HAKEMUS MAA-AINEKSEN OTTOLUVAN JA YMPÄRISTÖLUVAN MUUTTAMISESTA
TILALLE 263-411-60-3

TÄYDENNYSPYYNTÖ MAA-AINES- JA YMPÄRISTÖLUPAHAKEMUKSEN MUUTOSHAKEMUS NIEMISMÄEN KALLIOALUEELLA, KIURUVESI (DNRO IIS/56/11.01.00.07/2024)

TÄYDENNYS MAA-AINEKSEN OTTOLUVAN JA YMPÄRISTÖLUVAN
MUUTOSHAKEMUKSEEN TILALLE 263-411-60-3

MUUTOS	Viranomaisen merkintöjä
Tila 263-411-60-3	Piirustuslaji
NIEMISMÄEN KALLIOMURSKE OY NIEMISMÄKI KIURUVESI	Mittakaava 1:2000 NYKYINEN TILANNE
KONEURAKOINTI AIMO TIKKANEN OY KALLIOKYLÄNTIE 1 74700 KIURUVESI	Suun.ala
Suunnittelija 10.4.2024 Eero Mollanen	Hyväksyjä Piirustusnumero 1

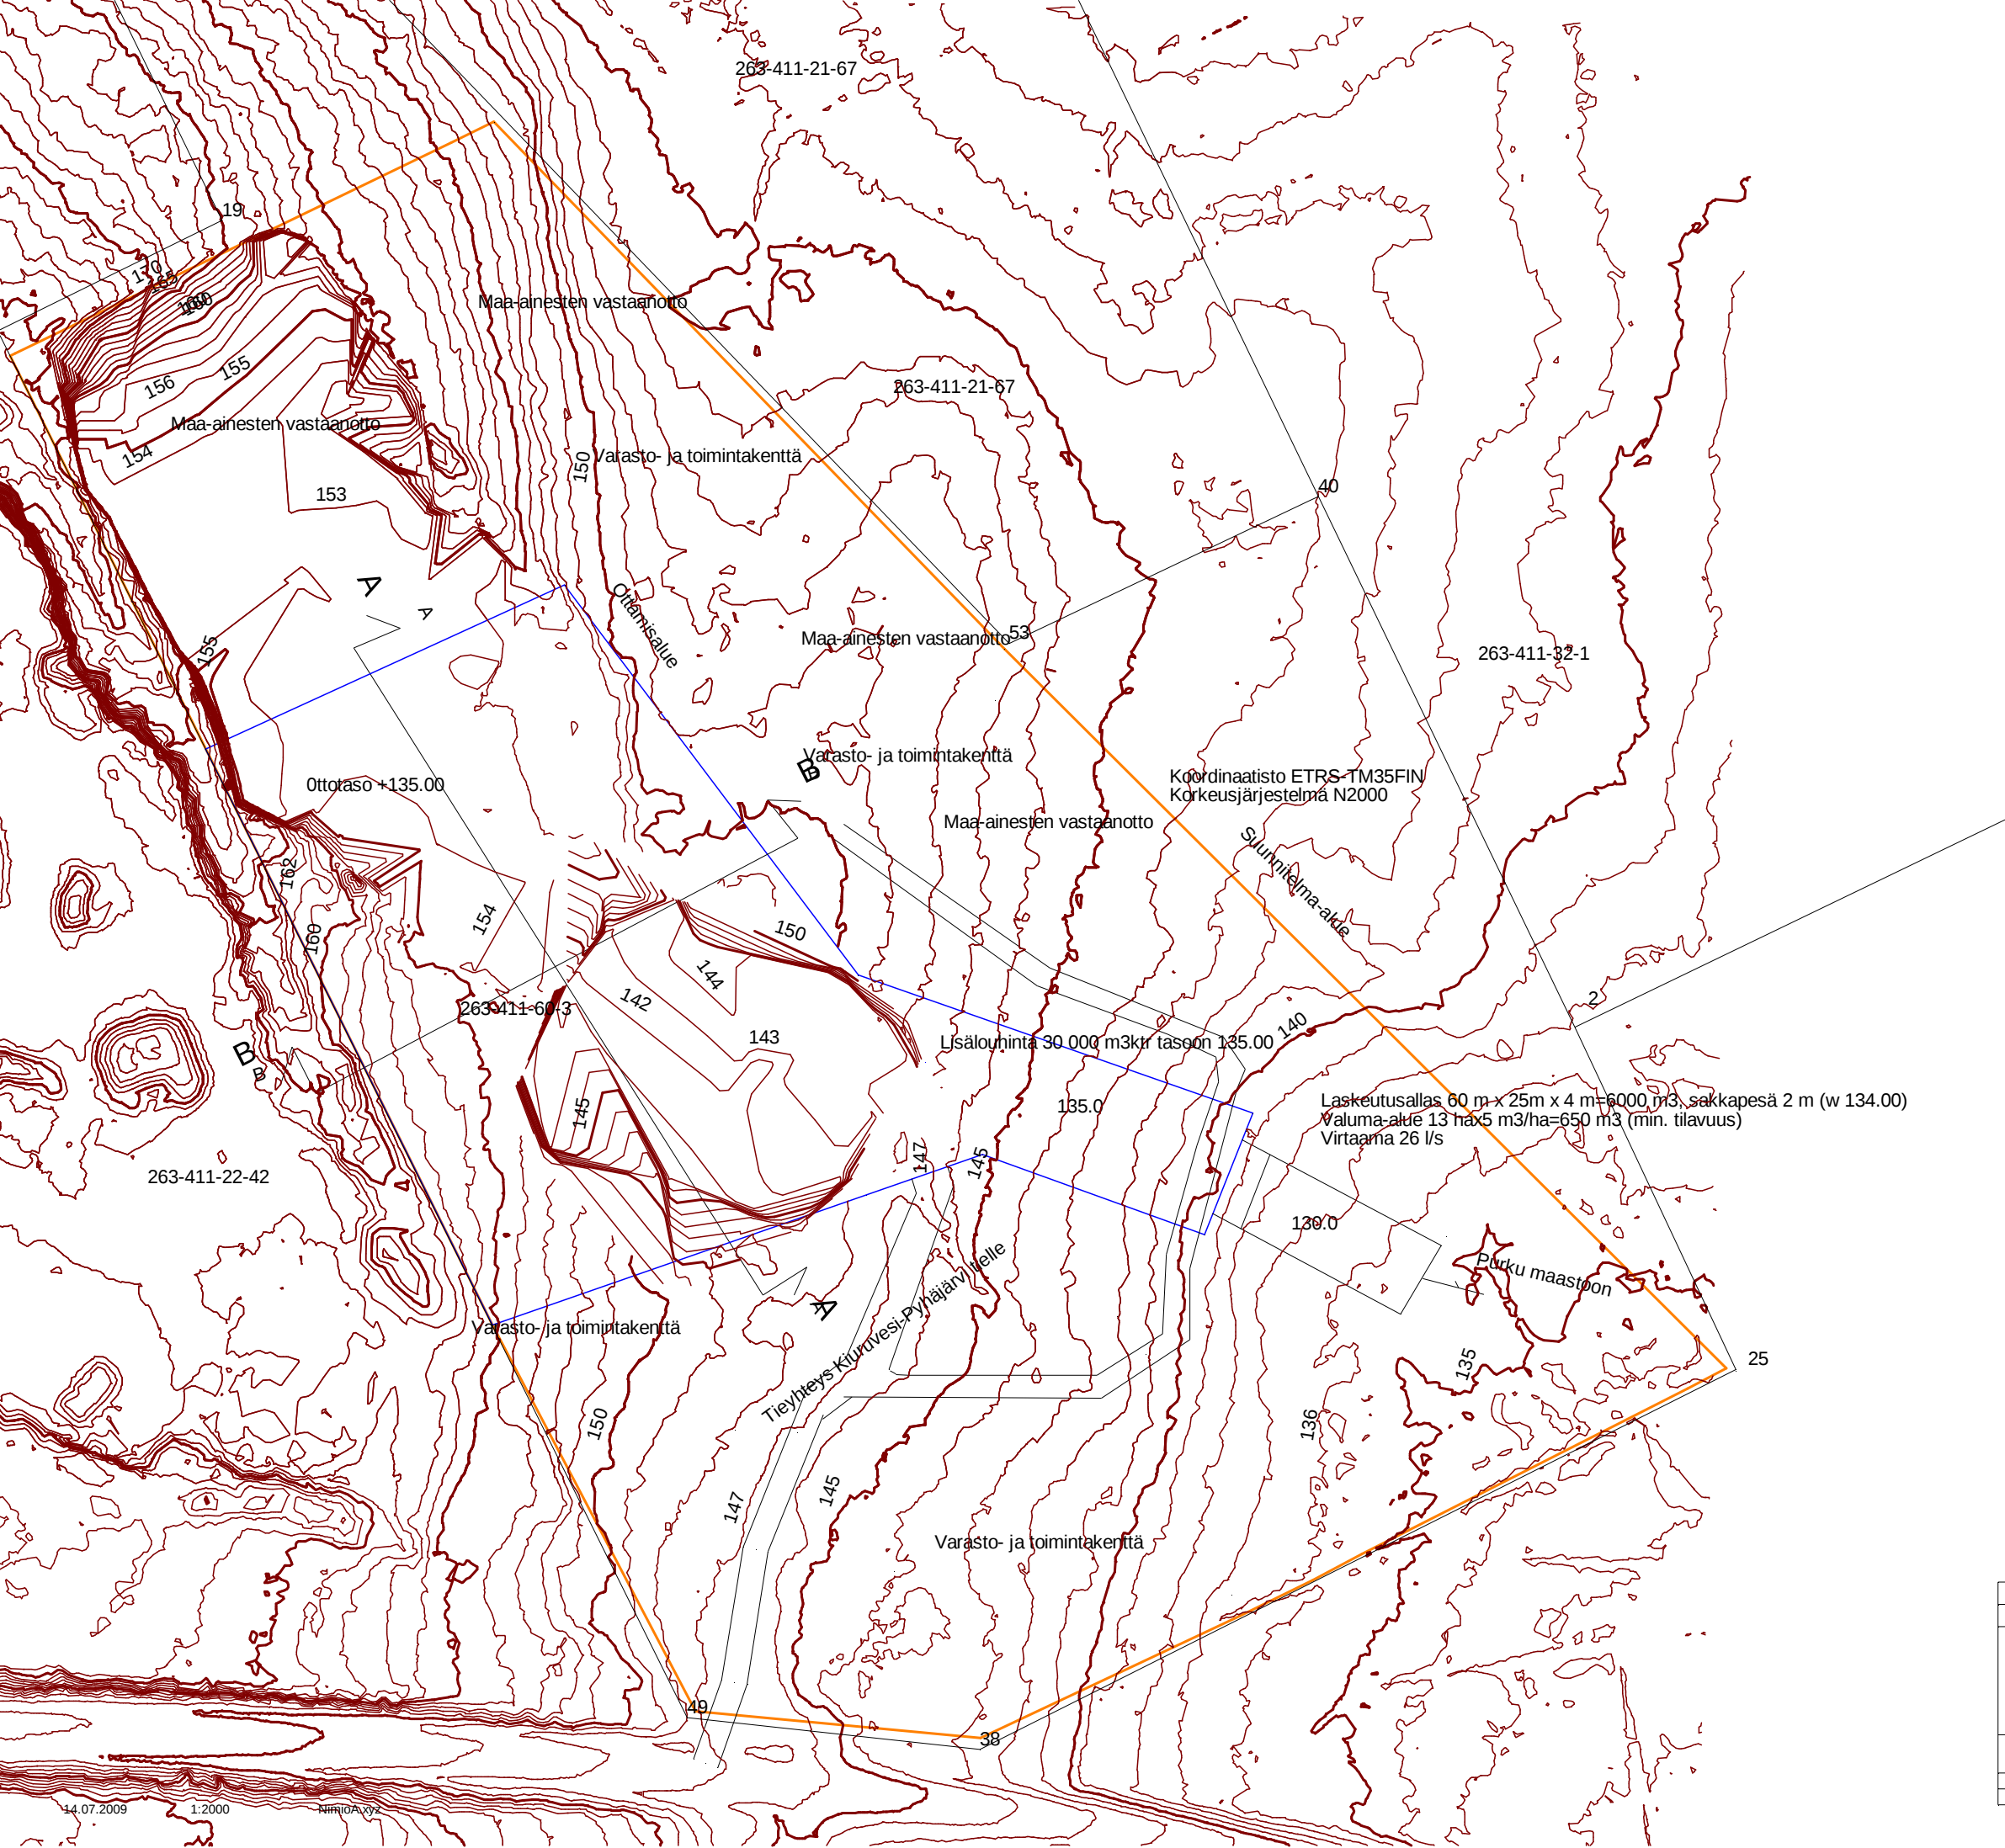
- lisälouhintaa tulee 30 000 m³ltr; mille alueelle lisälouhintaa kohdistuu? muuttuuko ottamisalue?
- hakemuksessa tulee esittää päivitetty nykytilanne, pituus- ja poikkileikkauskartat sekä maisemointikartta

Lisälouhinta-alue 30 000 m³ ktr tulee alueen kaakkoiskulmaan, esitetty suunnitelmapiirustuksessa 1, ottamisalue suurenee 4114 m².

Muutos	Viranomaisen merkintöjä	
Tila	83-411-60-3	Piirustuslaji
NIEMISMÄEN KALLIOMURSKE OY NIEMISMÄKI KIURUVESI	TULEVA TILANNE	Mittakaava 1:2000
KONEURAKOINTI AIMO TIKKANEN OY KALLIOKYLÄNTIE 1 74700 KIURUVESI		Suun.ala
Suunnittelija		Hyväksyjä
10.4.2024 Eero Moilanen		Piirustusnumero 2

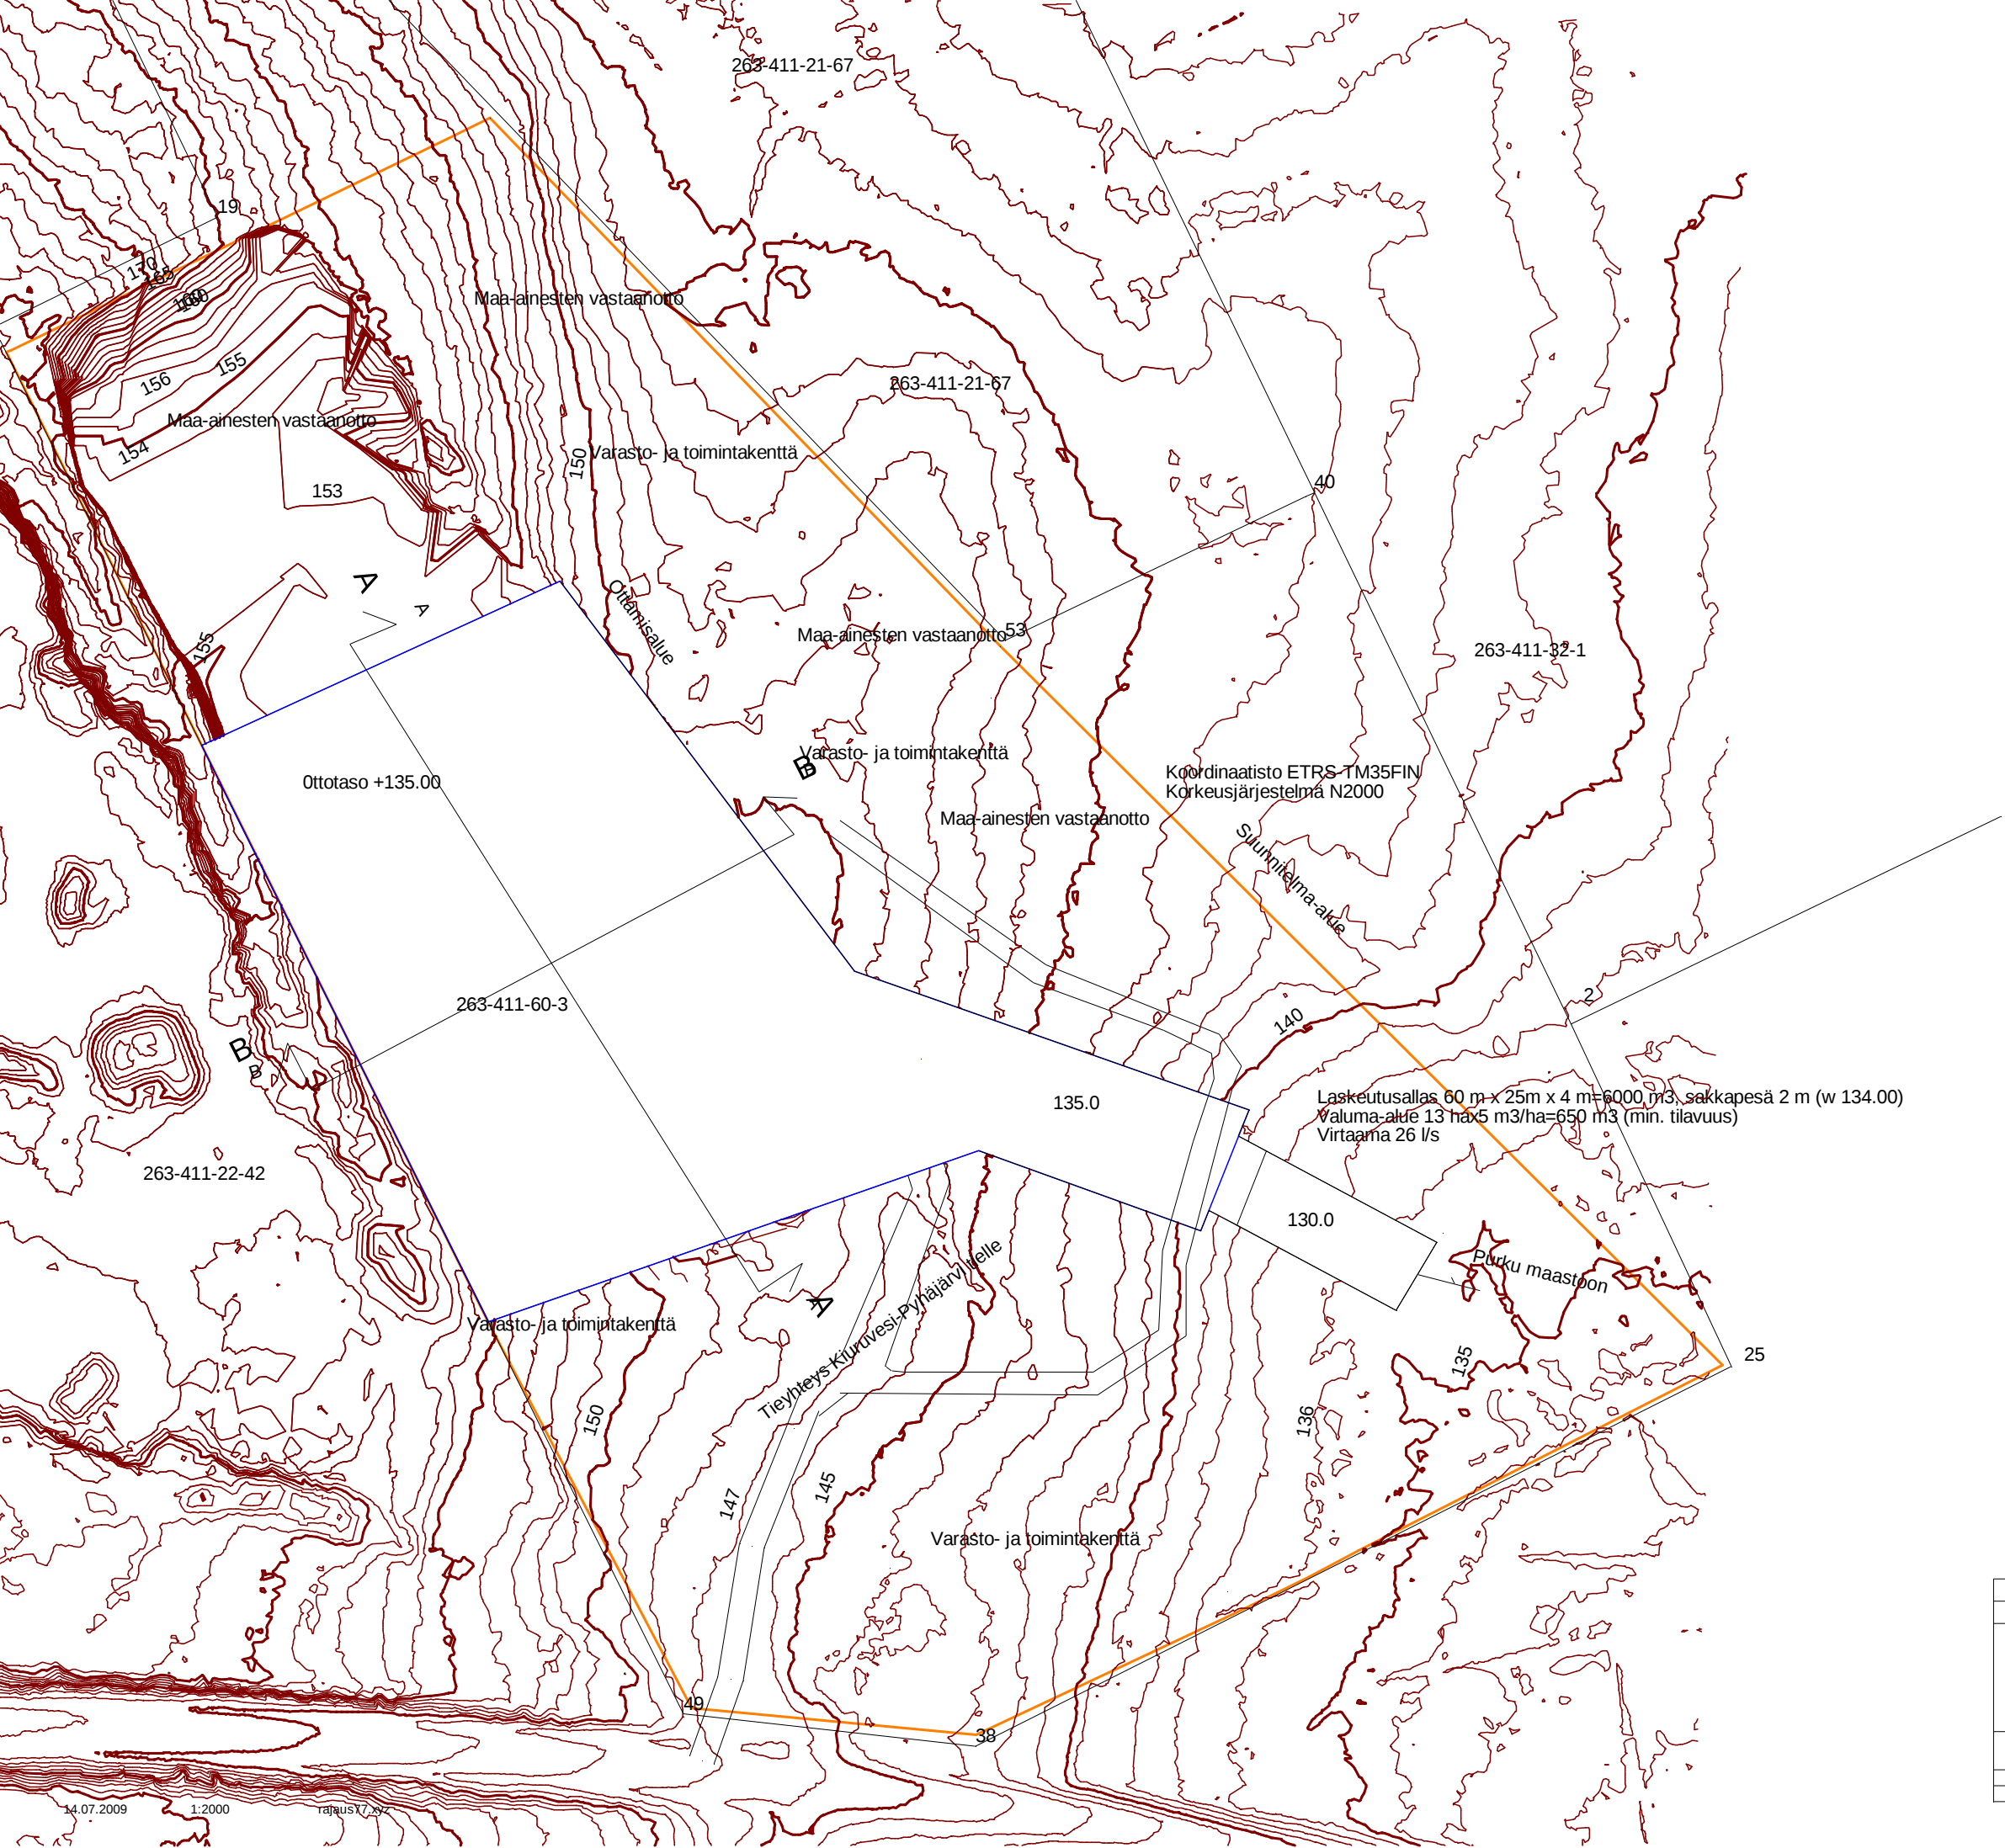
- miten kulkuyhteys tilalle Hirvimetsä 263-411-32-1 toteutetaan?
- hakemuksessa tulee esittää arvio alueelle vastaanotettavien pilaantumattomien maa-ainesten määrästä sekä niiden läjitysalueen sijainti kartalla (paljonko pinta-ala?)

Kulkuyhteys tilalle Hirvimetsä 263-411-32-1 toteutetaan uutta rakennettavaa tieyhteyttä pitkin, joka selviää suunnitelmapiirustuksista 1 ja 2.

Arvio alueelle vastaanotettavien pilaantumattomien maa-ainesten määrästä n. 15 000 m³ (A=10 000 m²), läjitysalueiden sijainti esitetty suunnitelmapiirustuksissa 1 ja 2.
